**Előzetes tartószerkezeti szakértői vélemény**  
**az**  
**Üllő városi sportcsarnok tetőszerkezetére telepítendő napelem**  
**táblák elhelyezhetőségéről**  
**Üllő, Malom u. 1., hrsz: 49/5**

Megrendelő: Üllői Polgármesteri Hivatal

Budapest, 2023. május 15.

1. ábra Engedélyezési tervecsomag építész kereszt metszete

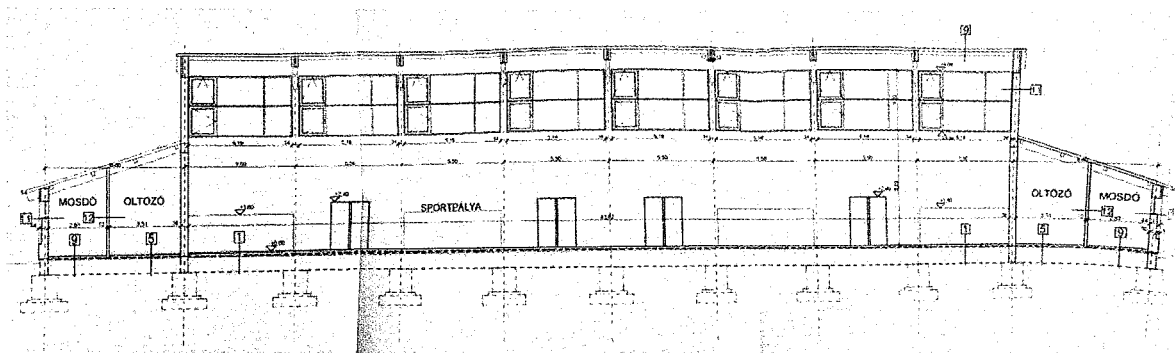
Az építész metszeten ábrázolt tetőszerkezet egy vonórudas, feszítőműves rétegelt-ragasztott tetőszerkezet (1. ábra).

3. ábra Megépült sportpálya feletti tetőszerkezet

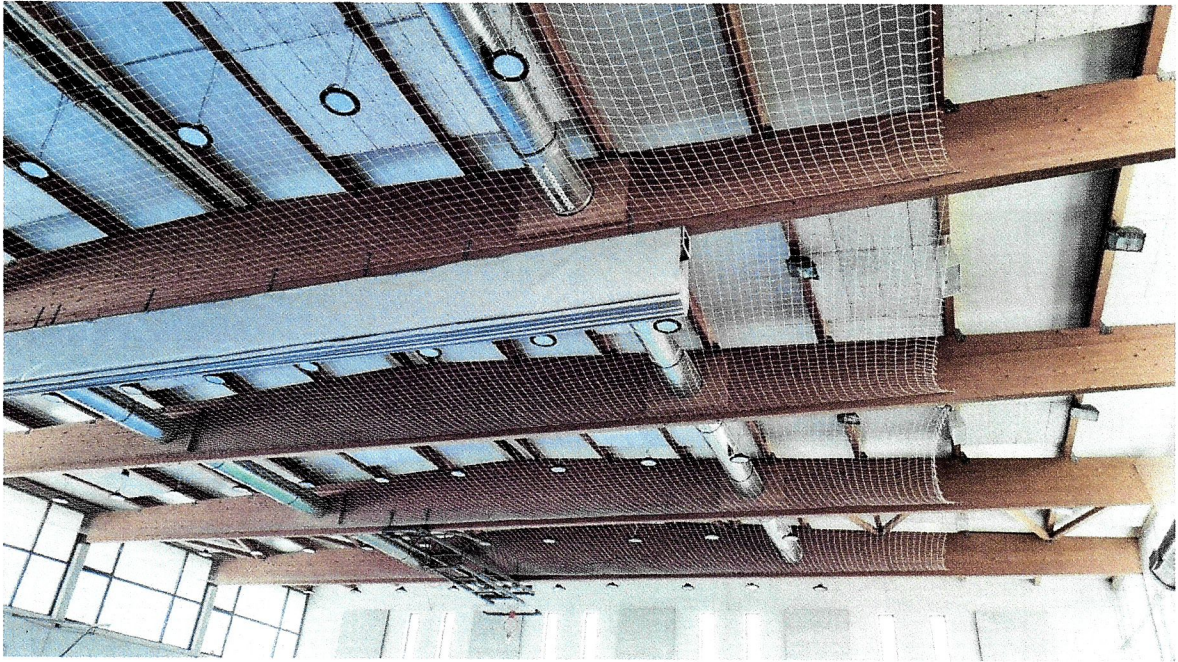
A kiviteli tervek nem álltak a rendelkezésemre. A helyszíni bejárás során (2023. május 3.) azt tapasztaltam, hogy 2007-ben a tetőszerkezet nem az építési engedélynek megfelelően épült meg.

Nem három csuklós vonórudas feszítőműves szerkezet épült meg, hanem kéttámaszú tartóként került a sportpálya lefedésre (3. ábra).

A rétegelt-ragasztott főtartó alsó öve vízszintes, a felső öve ferde a tető lejtése miatt. Két légtechnikai cső fut hosszában, melyek 1-1 helyen áttörést jelentenek a főtartókon. (3. ábra)

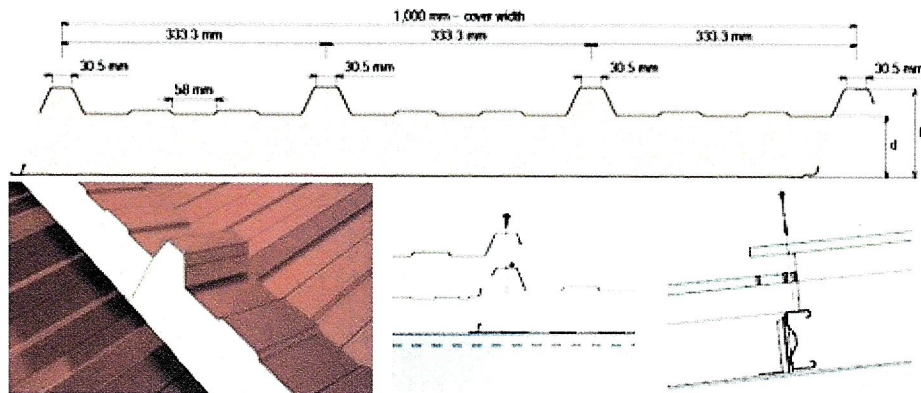
Az alacsony hajlásszögű nyeregtető dél-nyugati fele alkalmas a benapozás szempontjából a napelemek elhelyezésére. A tető hajlásszöge alacsony. Csak olyan napelem rendszer telepíthető, mely rá van fektetve a tetőfelületre, azaz nincs kiemelve, meredekebbre állítva, ami a napsütés kedvezőbb beesési szögét eredményezné. A napelem táblák tetősíkból történő kiemelése esetén a szélteherre (északi irányú szél ellen) komolyabb súllyal járó leterhelés válna szükségessé (jellemzően beton elemekkel), amit a héjazat már nem bírna el. Úgy kell tehát a napelemek méretezését elvégezni, hogy adottágnak tekintsék a tető tájolását és a tető hajlásszögét. A tető terhelése a napelemek alatti sávban ne haladja meg a  $\sim 25 \text{ kg/m}^2$  ( $\sim 0,25 \text{ kN/m}^2$ ) értéket. A leterhelő sávokat lehetőség szerint úgy kell kialakítani, hogy a  $\sim 2$  m-kénti fa szelemenek közelébe essenek.
